Endringsforslaget går i hovudsak ut på at ein betrar praktisk bruk av område U/N/B.03 og samtidig gjere planen mindre inngripande i eksisterande terrenget/utfylling i sjø. Ein foreslår å rotere nausta slik at dei ligg cirka same retning som dei nausta som er bygd i område U/N/B.02.

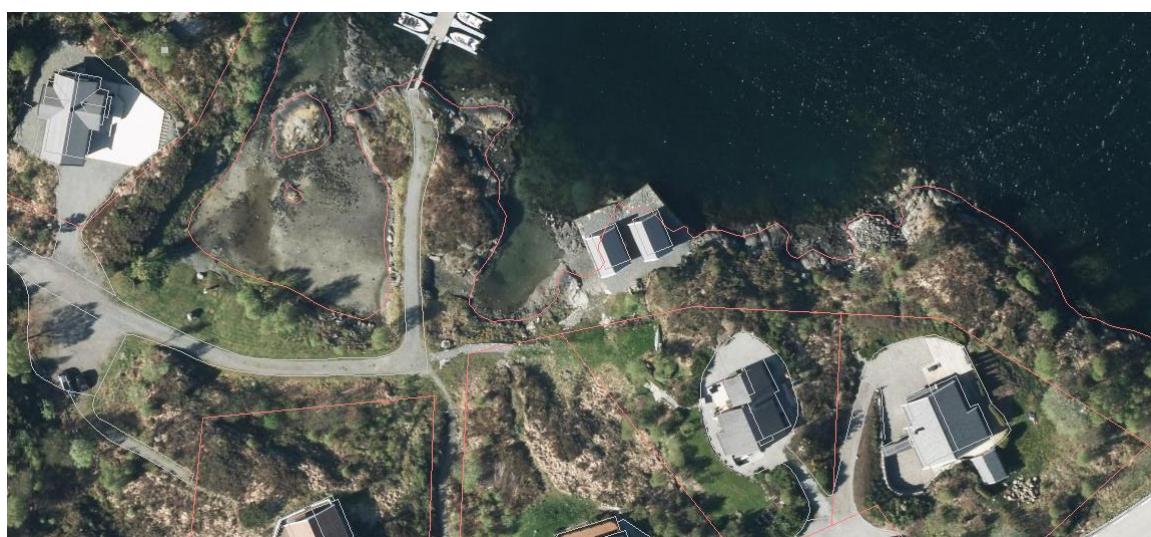
Ein har i tillegg skilt ut kaifronten frå U/N/B.03 for å sikre at strandlinia rundt dette området er felles for bustader og fritidsbustader i planen. Det er lagt inn føringer for utforming og bygging av nausta i tråd med strandsonerettleiaren i Hordaland.

Stien til nausta er endra i plankartet til slik den vil ligge ved opparbeiding. Den er lagt slik for å unngå mest mogleg inngrep. Stien er avslutta inn til felles kaiområde.

Naustområdet i U/N/B.03 er gjort større og trukket bak der stien tidlegare låg. Det er ingen andre føremål enn stien som vert berørt av denne endringa.

Endringane ser grei ut som mindre endring. Men i og med at alle eigarar i hyttefeltet er part i saka (dei eig alle grunnen) vil det likevel vera trøng for at alle får uttale.

Endringsforslaget inneber ei innskrenkning av felles tilgang til naust/sjø. Kven skal få privat eige til naust ? Det er ikkje nok til alle!? Bør U/N/B.04 framleis vera felles? Det er positivt at ein planlegg for felles kaiområde.

Framlegget kan sendast på høyring til partar og relevante instansar. Etter høyringsfrist skal framlegget sendast kommunen saman med evt merknader.
